# Communauté d'Agglomération MONTÉLIMAR-AGGLOMÉRATION

## Commune de ANCÔNE

## Plan Local d'Urbanisme Projet Modification Simplifiée n°1

### NOTICE EXPLICATIVE

**B- CRÉATION D'UNE ORIENTATION D'AMÉNAGEMENT**

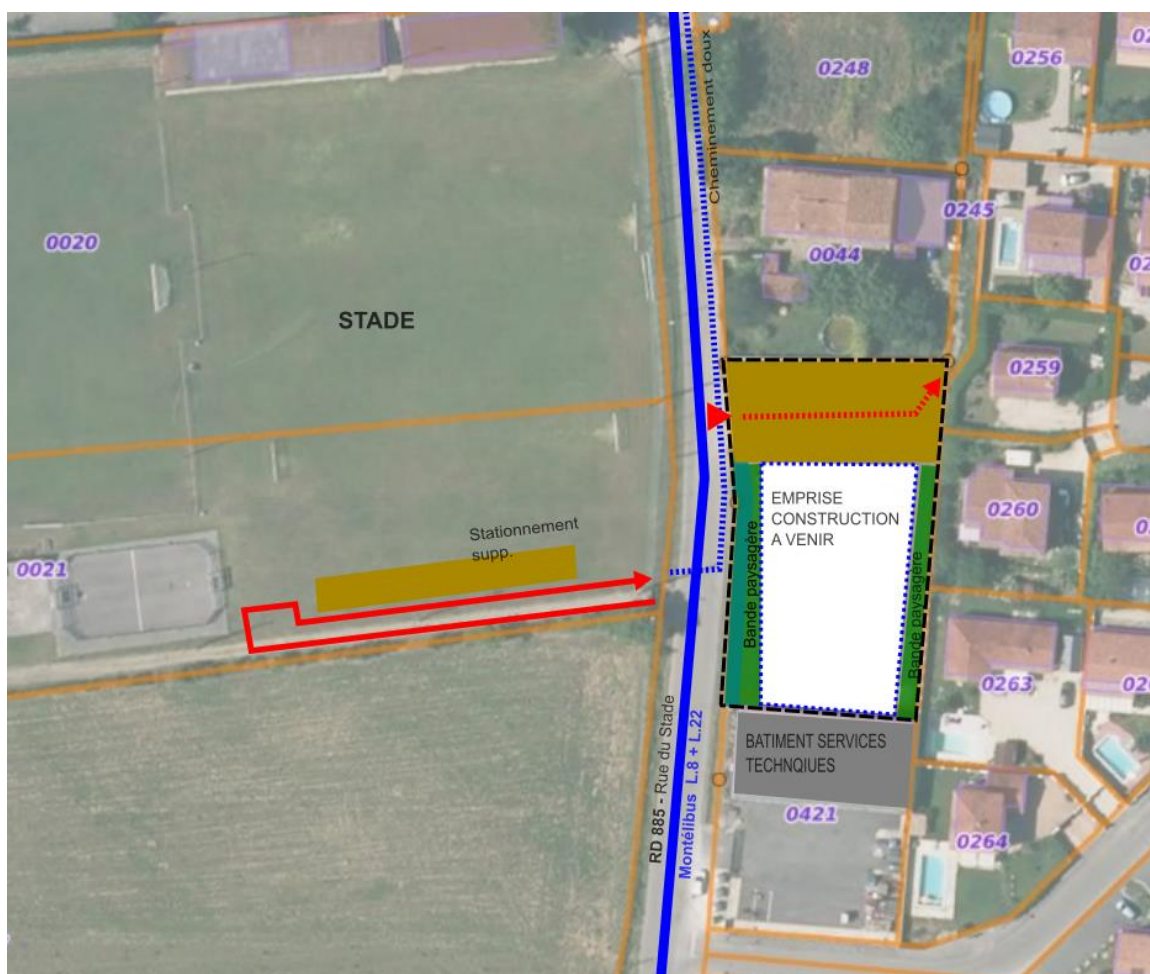
Dans un souhait de conforter les ambitions du PADD et d'apporter un cadre souple au projet de ludothèque, en complément du cadre fixé par le Règlement du PLU, la modification simplifiée consiste aussi à réaliser une Orientation d'aménagement sur la parcelle cadastrée AD 422.

Du stationnement doit être réalisé en lien avec le projet, conformément au Règlement du PLU. L'ambition première est de créer une aire de stationnement avec un nombre de places supérieures au besoin du projet à réaliser sur ce site, afin de répondre également au besoin de stationnement lié au stade pré-existant, mis en évidence dans le PADD : « la question du stationnement est à résoudre [à proximité de] l'espace sportif » + plan de synthèse des orientations générales d'aménagement. Ainsi, même si l'emplacement réservé « stationnement » a été supprimé du plan de zonage par la commune lors de la modification n°2 du PLU, la présente orientation d'aménagement permet de garantir une aire de stationnement sur la parcelle.

En outre, de façon à limiter l'imperméabilisation des sols et les îlots de chaleur, de façon à faciliter l'infiltration des eaux de pluie, cet espace de stationnement sera perméable à 75% minimum et planté (selon le Règlement du PLU : 1 arbre pour 4 places).

Le projet de construction, limitée à 50% d'emprise au sol suite à l'évolution réglementaire expliquée au point II.A.4) ci-avant, viendra s'inscrire sur l'espace délimité par le stationnement et les marges paysagères plantées. Il pourra s'implanter en limite séparative sud, en continuité du bâtiment existant des services techniques municipaux.

### Zoom du Plan de zonage avant modification

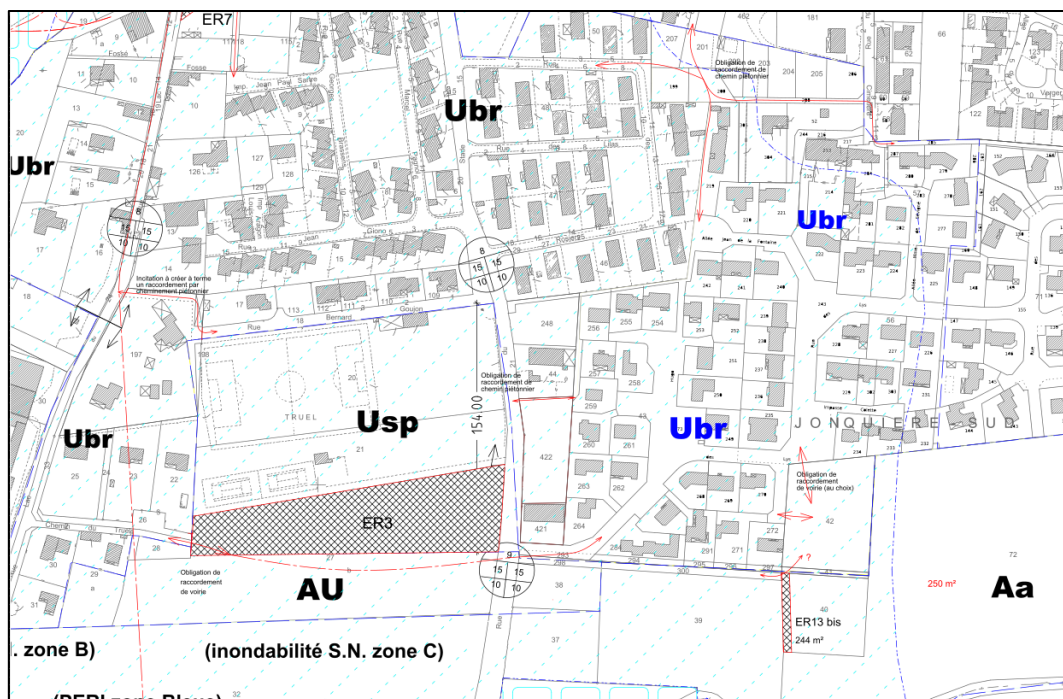
Le plan de zonage laisse apparaître un liseré rouge autour des parcelles AD421 et AD422, correspondant à l'ancien emplacement réservé (ER n°2) supprimé lors de la modification n°2 de 2012, et des annotations en secteur Ubr :

- « *Obligation de raccordement de chemin piétonnier* » qui correspond à la servitude privée d'accès à la parcelle AD257 évoquée ci-avant ;
- « *futur parking* » concernant la parcelle AD422 ;
- « *futur CTM* » concernant la parcelle AD421.

Il s'agit de remplacer le terme « PERI » par le terme « PPRI » au niveau de la légende, de supprimer du plan de zonage le liseré rouge ainsi que les 3 annotations sus-visées.

L'annotation « *futur parking* » sur la parcelle AD422 figurant au plan de zonage est en contradiction avec la suppression de l'emplacement réservé pour réaliser du stationnement, intervenue lors de la modification du PLU de 2012. La suppression de l'annotation vise donc à clarifier les choses. Cette suppression ne présente pas d'incidences pour la commune et le besoin de stationnement aux abords du stade identifié dans les orientations générales du PADD, dans la mesure où un principe d'aire de stationnement ouverte au public et mutualisée est affiché sur la nouvelle orientation d'aménagement portant sur la parcelle en question, comme expliqué ci-avant. Ce principe s'imposera donc au porteur de projet qui interviendra sur cette parcelle.

Quant au liseré rouge, il aurait dû être supprimé en même temps que le quadrillage et le numéro (n°2) de l'emplacement réservé, lors de la modification n°2 du PLU intervenue en 2012.

**Annexe au PLU avant modification : Droit de préemption Urbain**

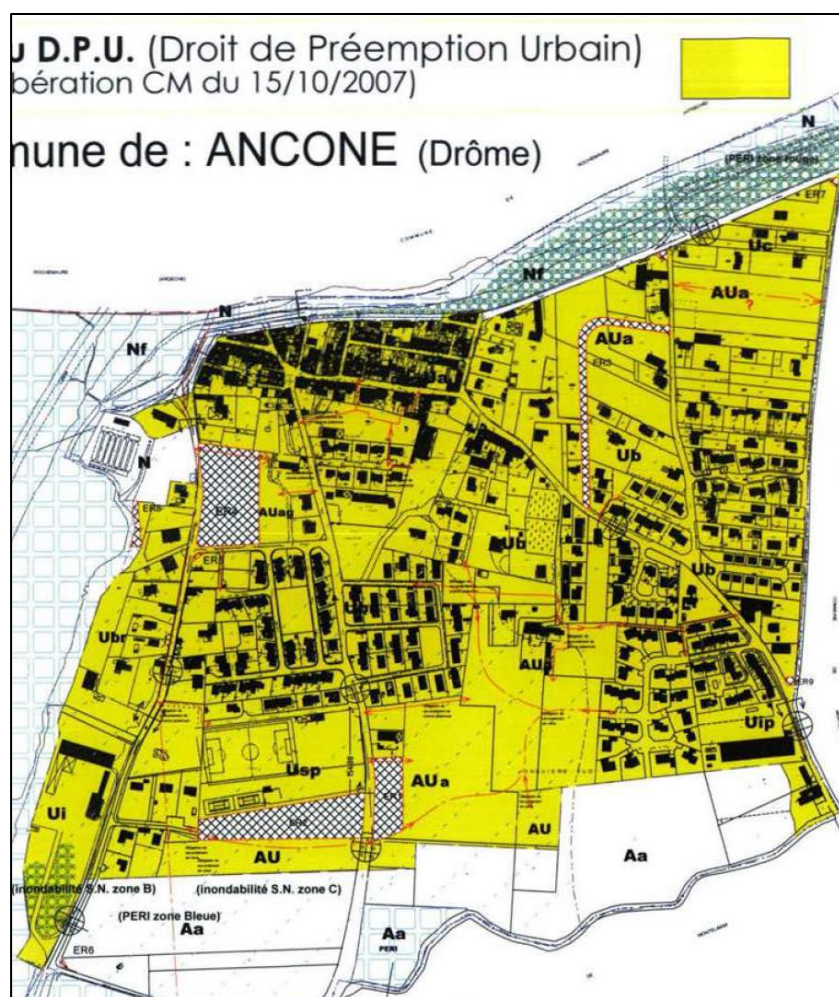
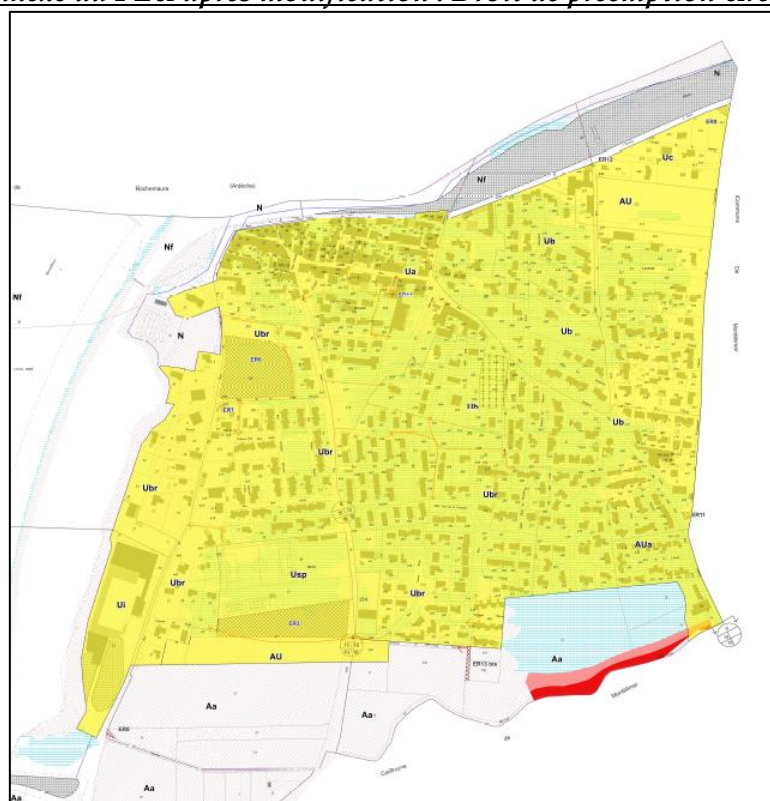
Il s'agit de modifier le fond de plan permettant de délimiter le périmètre d'application du Droit de Préemption Urbain, dans un souci de cohérence des différentes pièces du PLU entre elles, sans changer ce périmètre.

le plan n'a pas été mis à jour depuis l'approbation du PLU en 2007, notamment suite à la modification n°2 du 25 octobre 2012. Il laisse encore apparaître les Emplacements Réservés n°1, 2, 4, 5 et 10 supprimés de la liste des Emplacement Réservés lors de cette modification n°2. La mise à jour permet une cohérence des différentes pièces du PLU entre elles, sans modifier le périmètre d'application de ce Droit de Préemption Urbain.
